14132609 - Patente PCT - CAJA DE TOLVA Y TOLVA CONSTRUIDA CON UN PISO EN FORMA DE "C" ABATIDA Y ALARGADA CURVADA LONGITUDINALMENTE

Ref: Expediente No. 14-132609

**Solicitud de registro de patente de invención denominada
“CAJA DE TOLVA Y TOLVA CONSTRUIDA CON UN PISO
EN FORMA DE “C” ABATIDA Y ALARGADA CURVADA
LONGITUDINALMENTE”**

Luz Helena Adarve, identificada como aparece al pie de mi firma, y obrando en mi condición de apoderada de **ÁNSAR DISEÑO LIMITADA**, solicitante de la patente en referencia, a continuación doy respuesta al Oficio No. 3740 que fue notificado por fijación en lista el 12 de abril de 2016.

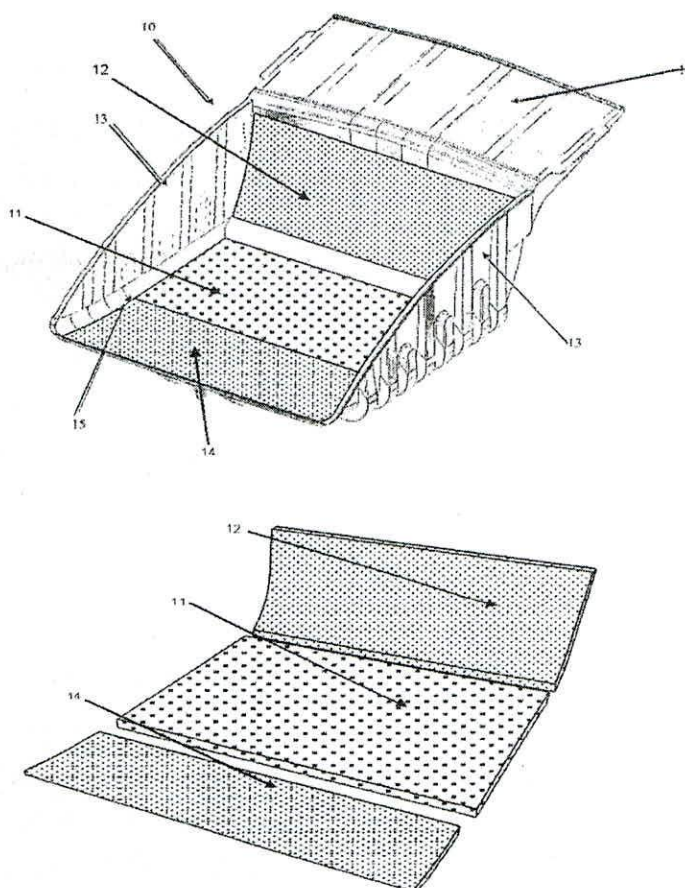
En esta comparación el examinador omitió totalmente la siguiente característica:

"... siendo esta plancha una plancha con forma de una "C" abatida y alargada curvada longitudinal, en donde dichas al menos una plancha está yuxtapuesta o traslapada para alcanzar el ancho (5)".

Nótese que esta característica que no ha sido analizada en el examen de patentabilidad es una parte fundamental de la invención la cual permite hacer la diferencia con el estado de la técnica.

La gran diferencia de la presente invención con el estado de la técnica y específicamente con el documento D1 radica en el hecho que tanto el piso como la pared frontal de la tolva están conformados por una plancha, la cual posee una primera porción curva cóncava longitudinal, a manera de piso, que continúa con una porción alargada longitudinal superior, que conforma la pared frontal, **formada como una plancha** con forma de una "C" abatida y alargada curvada longitudinal,

en donde dicha plancha se coloca de manera yuxtapuesta o traslapada con otra igual para alcanzar el ancho de la tolva.

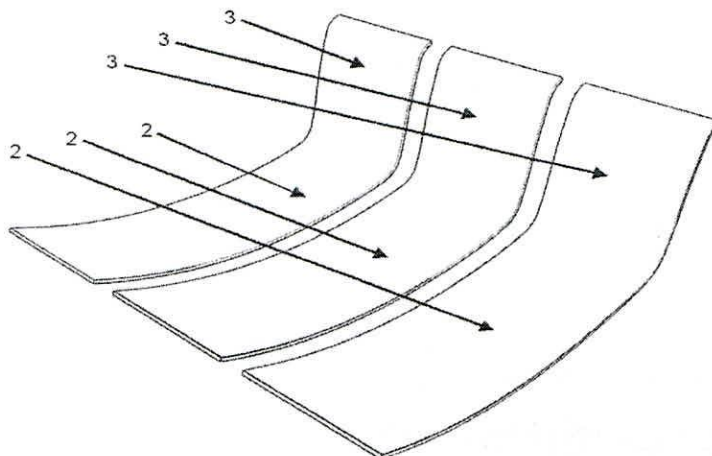
Por otra parte, en la descripción de D1, página 6, líneas 5 a 8, se indica que:

"El cuerpo del camión mismo puede tener un diseño modular con el piso, paredes laterales, y la parte de cabecera fabricado por separado y unidos uno a otro para formar el cuerpo del camión. El piso, paredes laterales y la cabecera típicamente se unen uno con otro y la unión pueden incluir una sección de esquina arqueada."

Entonces, el documento D1 propone la formación de la caja de tolva con tres láminas que tienen el mismo ancho, es decir, una sola lámina curva cóncava que conforma la sección posterior (14) del piso, una sola lámina recta que conforma el piso (11) y una sola lámina curva cóncava que conforma la pared frontal (12). Estas tres láminas (14, 11 y 12) son soldadas entre sí de manera transversal, y cada una tiene el ancho definitivo de la caja de tolva, tal como se muestra en las siguientes figuras:

Por el contrario, en la presente invención, la al menos una plancha conforma simultáneamente el piso (2) y la pared frontal (3). En una realización, la caja de la tolva de la presente invención, se conforma por tres de estas planchas, las cuales son colocadas de manera contigua, y luego son soldadas y unidas de manera longitudinal (a lo largo) entre sí. Ver siguiente figura:
